Acuerdo 1205 Por el cual se aprueba la incorporación del cambio en los límites de generación y absorción de potencia reactiva de la unidad 4 de la planta de generación Termozipa y la respectiva curva de carga

1205

1 Agosto, 2019

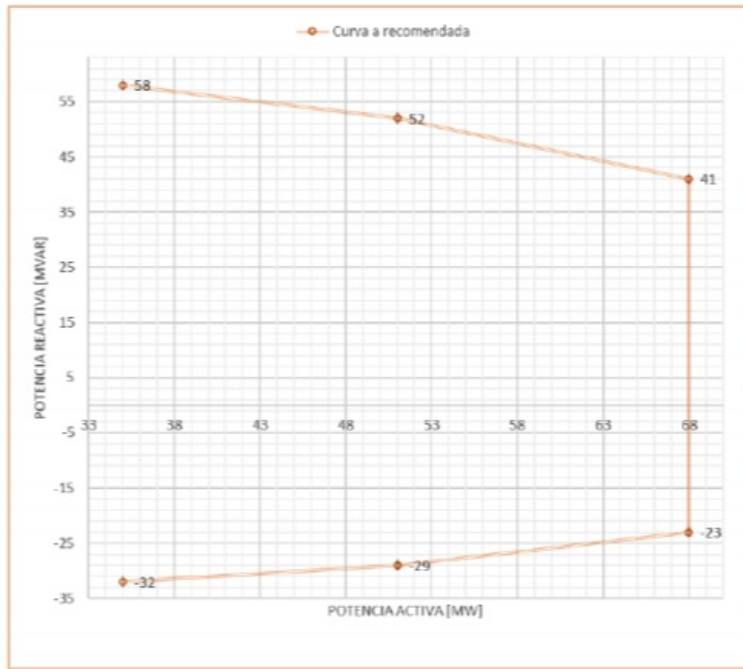
- 1** Aprobar la declaración de una nueva curva operativa de carga de la unidad 4 de la planta de generación

Termozipa, en la que se define la capacidad para entrega y absorción de potencia reactiva de la unidad en función de la potencia activa generada.

Unidad	Sobreexcitación			Subexcitación		
	P [MW]	Q [Mvar] Antes	Q [Mvar] Después	P [MW]	Q [Mvar] Antes	Q [Mvar] Después
Termozipa 4	68	+30	+41	68	0	-23
	51	+30	+52	51	0	-29
	35	+30	+58	35	0	-32
